泊発電所3号炉 耐津波設計方針について (引き波時の評価に係る指摘事項回答)

令和5年4月27日
北海道電力株式会社

審査会合指摘事項に対する回答（指摘事項 230330-05）（1／2）

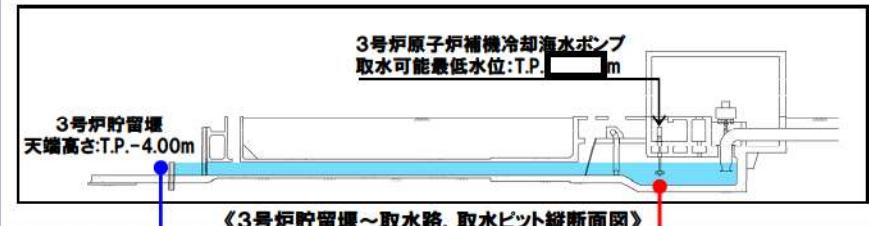
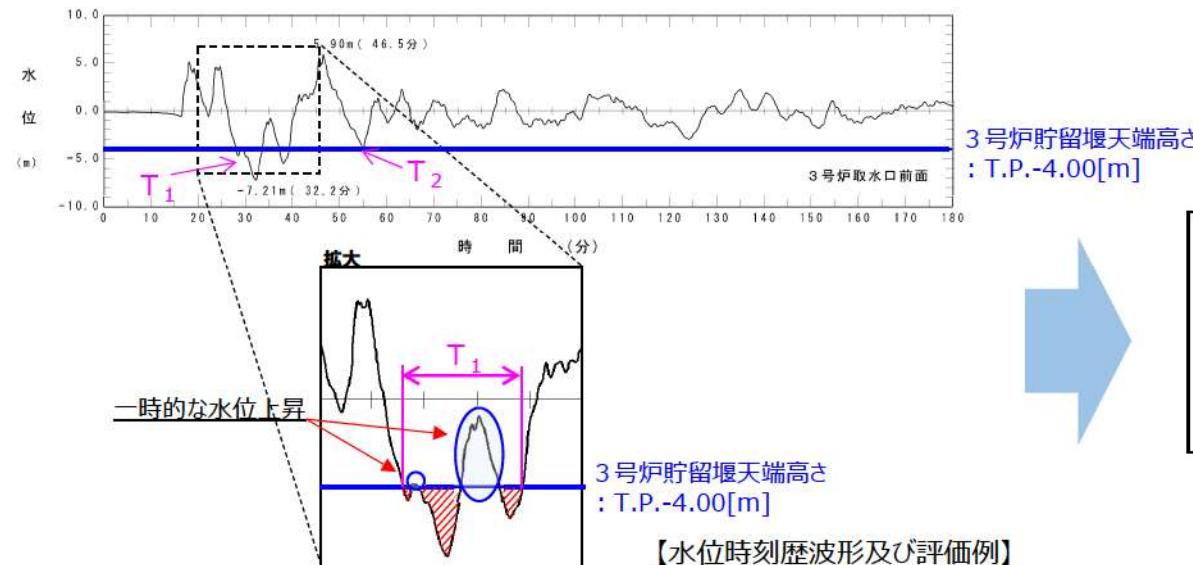
【指摘事項 230330-5】

引き波時における冷却に必要な海水の確保について、一時的な水位上昇による水位回復を見込まない貯留堰を下回る時間の評価と、一時的な水位上昇による水位回復を見込んで実施する管路解析による水位の詳細な評価のうち、設計としてどちらを基準適合上の評価とするのか、速やかに資料を用いて説明すること。

○引き波時における冷却に必要な海水の確保の評価については、以下の2つの評価方法が考えられる。

➤一時的な水位上昇による水位回復を見込まない貯留堰を下回る時間の評価(貯留堰の容量の比較)

・3号炉貯留堰前面における水位時刻歴波形から、「保守性を考慮した時間」(次頁参照、令和5年2月2日説明内容と同じ評価方法)を用いるため、一時的な水位上昇による水位回復を見込まない評価となる。

➤一時的な水位上昇による水位回復を見込んで実施する管路解析による水位の詳細な評価(取水可能水位との比較)

・3号炉貯留堰前面における水位時刻歴波形を入力条件とした管路解析から、3号炉原子炉補機冷却海水ポンプ位置における水位を用いるため、一時的な水位上昇による水位回復を見込んだ評価となる。

○上記評価のうち、「一時的な水位上昇による水位回復を見込まない貯留堰を下回る時間の評価(貯留堰の容量の比較)」は、一時的な水位上昇による水位回復を見込まないことで保守性を有する評価方法と考えられることから、耐津波設計における基準適合上の評価方法として選定する。
